新竹縣政府工程查核代表照片表

工程名稱：縣道122線5月29日大雨災害復建工程

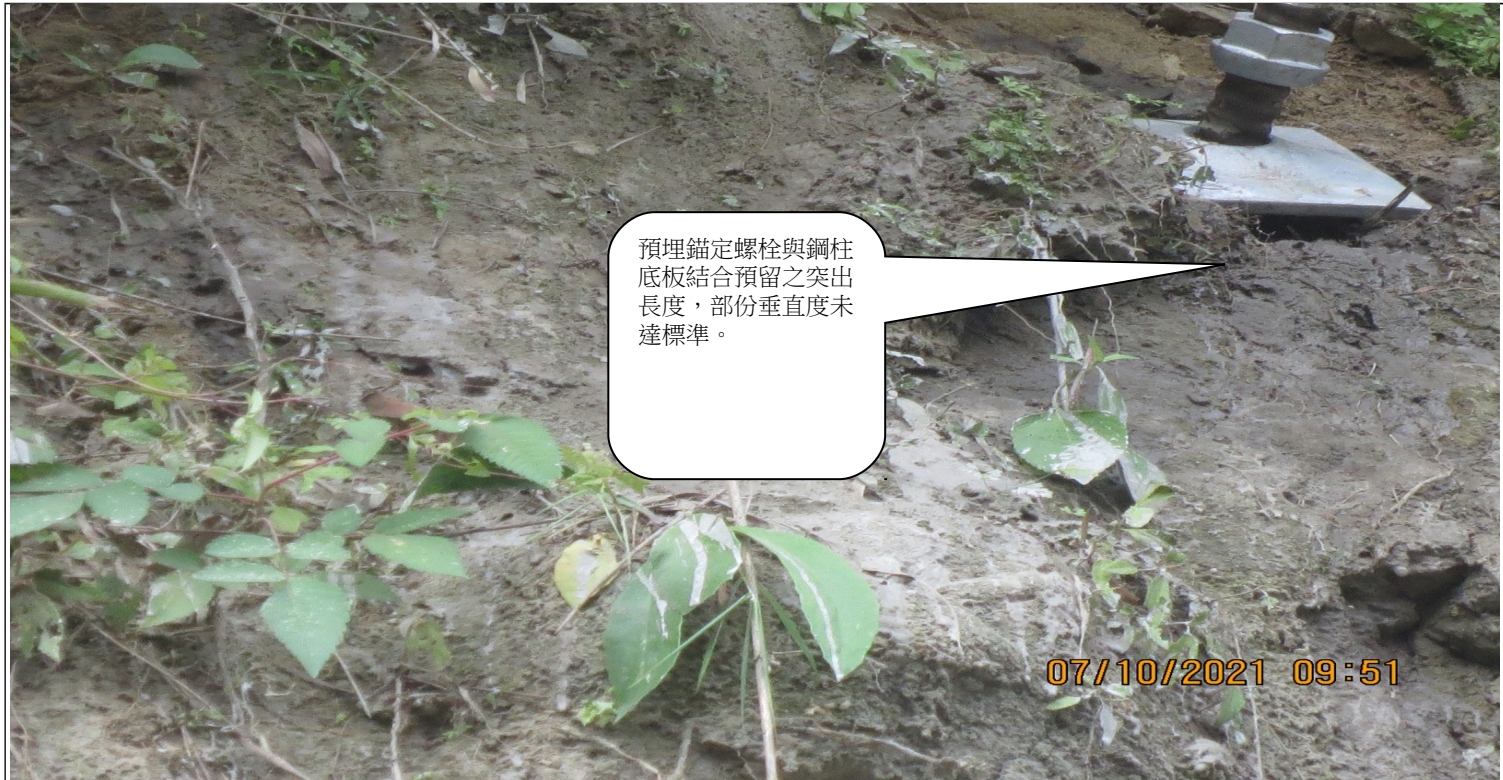
工程告示牌專業人員無手機電話。
